ACTA No. 02

TEMA: Socialización alcance PTAP y PTAR proyecto denominado "MEJORAMIENTO DE LAS CONDICIONES DEL AGUA POTABLE Y EL SANEAMIENTO BASICO DEL MUNICIPIO DE COLON PUTUMAYO MEDIANTE LA OPTIMIZACION DEL SISTEMA DE ACUEDUCTO URBANO Y LA CONSTRUCCIÓN DE UNA PLANTA DE TRATAMIENTO DE AGUAS RESIDUALES EN EL CORREGIMIENTO DE SAN PEDRO"

Fig. 11. Unidad floculador-sedimentador y caseta de operador.

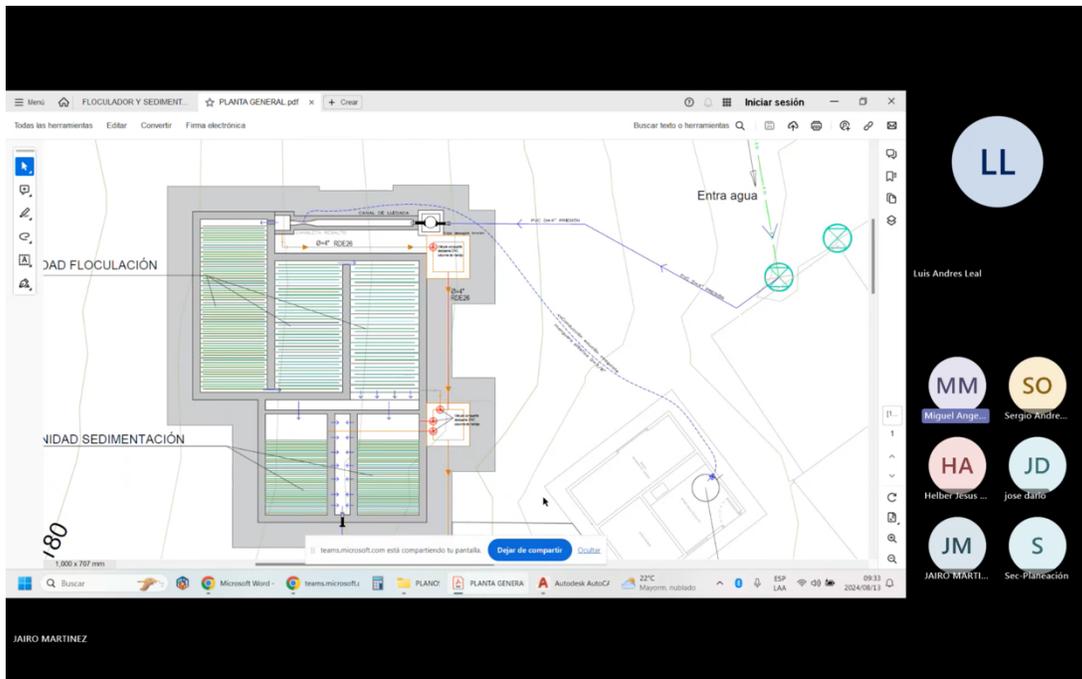
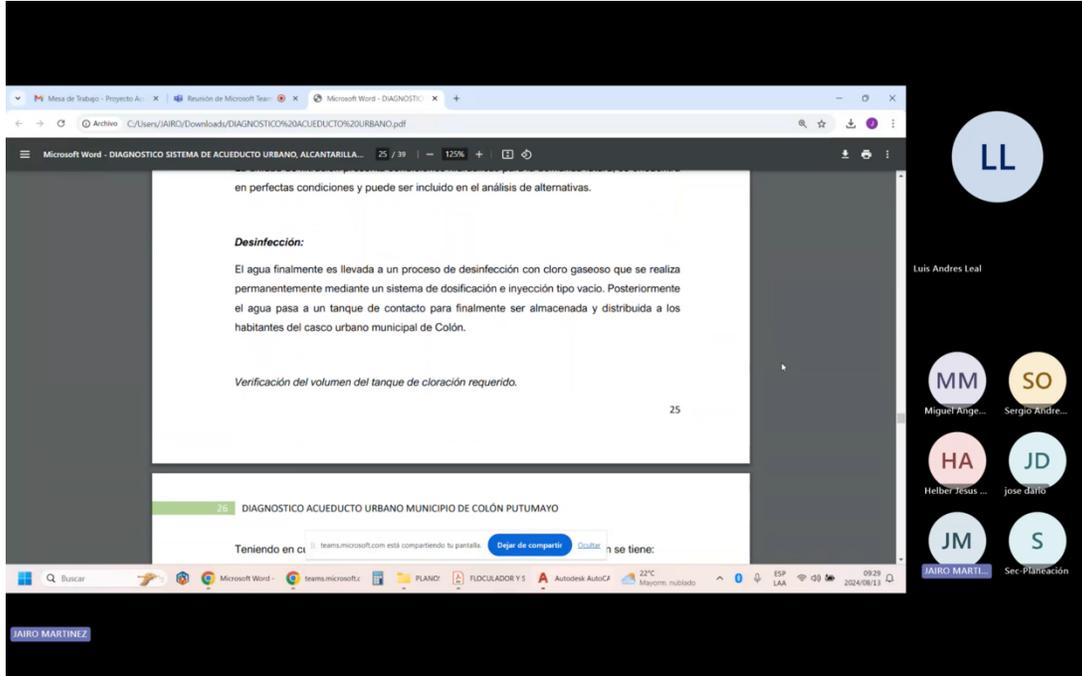
- En cuanto al sistema de tratamiento y la optimización planteada se observó:
 - En la mezcla rápida se observa que se contempla o se realiza este proceso a través de una canaleta Pharshall, sin embargo, esto no se considera el método apropiada puesto que ese elemento es medidor de caudal, pero no para mezclar porque da el rango requerido para el número de Froude. Por lo anterior se solicita replantear que la canaleta sí le sirva de canal de medición, pero que exista un vertedero triangular o rectangular, que haga la mezcla rápida de manera correcta.

- En cuanto a la floculación es una formulación hidráulica horizontal clásica, la cual es poco usual hoy en día para este tipo de estructuras por el tipo de mantenimiento que requiere. Generalmente se presenta ante el MVCT los floculadores tipo Alabama o variante de Alabama, pero esto no quiere decir que se objete este planteamiento. Sin embargo, se recomienda que se planteen sus "baffles" internas para que se cuente con la facilidad para realizar mantenimiento al sistema, que permita el ingreso de accesorios para esta labor.

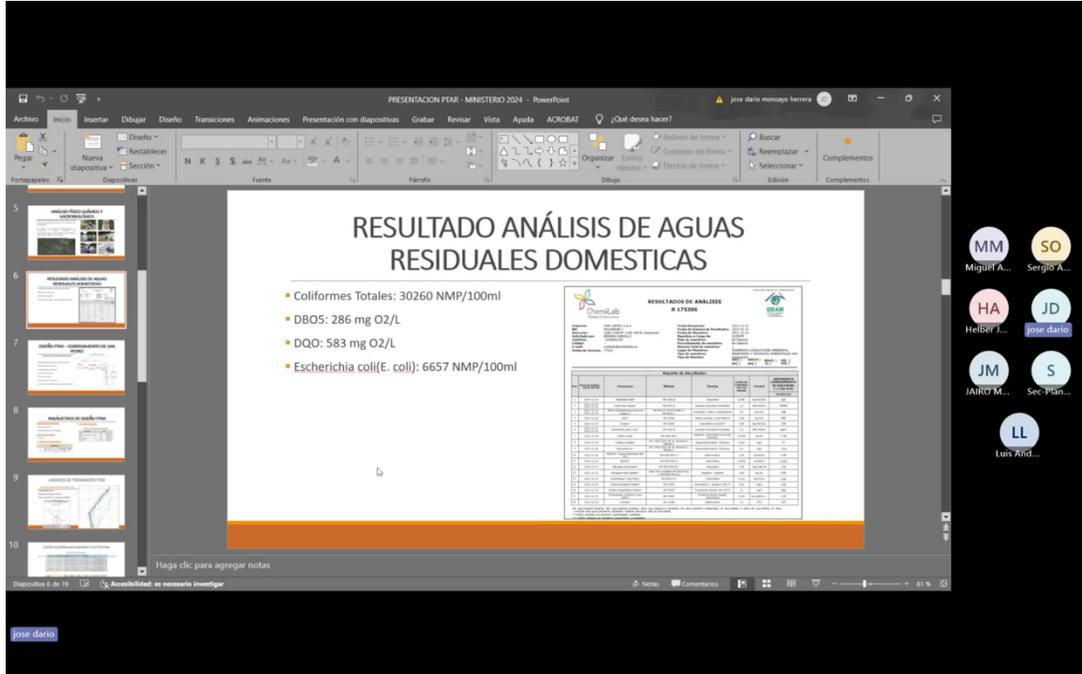
- Para el sedimentador se solicita que este debe poseer un ducto de ingreso proveniente del agua floculada del agua, por lo que ese diseño o elemento de ingreso se debe arreglar: por debajo de las placas debes colocar una tubería de ingreso que va a lo largo del sedimentador para hacer una distribución adecuada. Por otro lado, se debe contemplar con la tubería que se dirija al concentrador de lodos.
Se sugiere colocar una tubería de máximo 3 o 4 pulgadas que permite que mediante una válvula se purgue durante 30 segundos los lodos y estos se lleven concentrador de lodos y luego a los lechos de secado: es importante aclarar que esto son independientes de los ductos de la limpieza general de sedimentado que se hace cuando va a realizarle el mantenimiento.

DISEÑO DESARENADOR DE FLUJO HORIZONTAL

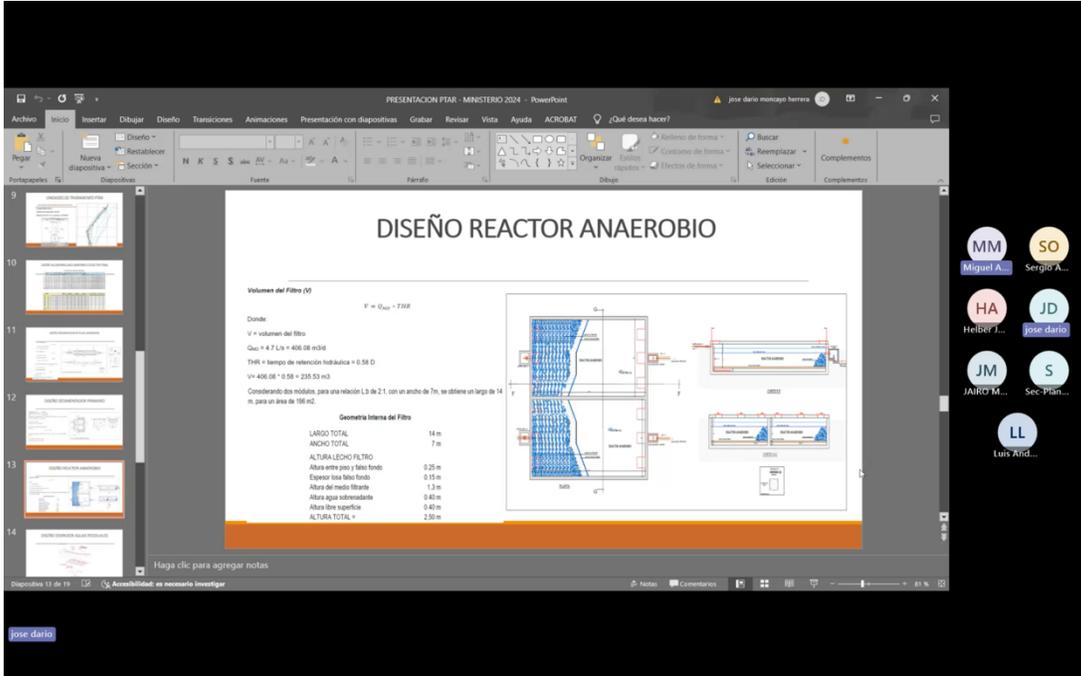
Según lo expuesto, el Ing. Miguel Ángel Castro (MVCT) observa que aparentemente el caudal de diseño proyectado de diseño para la PTAR parecería equivocado puesto que la norma, para estos casos, solicita que sea mayorado el caudal medio de aguas residuales por tres, lo que daría un valor cercano a los 8 l/s y no 11 l/s, como fue expuesto en la presentación. La consultoría revisará. El Ing. Rodríguez (MVCT), complementa que lo

Adicional a lo comentado sobre el cálculo del caudal de diseño, el Ing. Castro (MVCT), menciona que se observó que los procesos cuentan con diferente caudal de diseño, cuando para este caso, sería el mismo para todos.

mencionado por el Ing. Miguel Castro se cuenta indicado en la Resolución 0799 de 2021 (actualización del RAS).

DISEÑO REACTOR ANAEROBIO

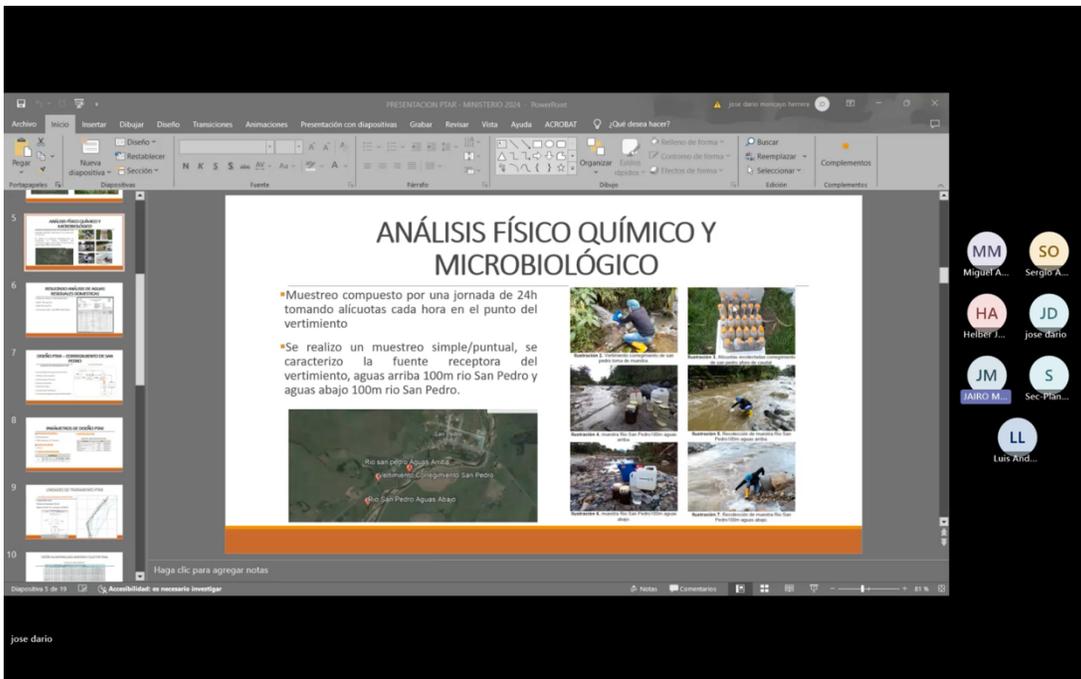
Sobre el proceso secundario, el Ing. Castro (MVCT), menciona que aparentemente NO fue realizada el análisis comparativo entre el flujo ascendente, y otra tecnología, como el UASB, con el fin de verificar cual sería el más eficiente y aprobado por la autoridad ambiental. De la consultoría menciona que si se realizó el análisis de alternativa con otros sistemas, y que se ha contado acompañamiento y visitas técnicas por parte de la autoridad ambiental y se cuenta con el permiso de vertimientos con este tratamiento.
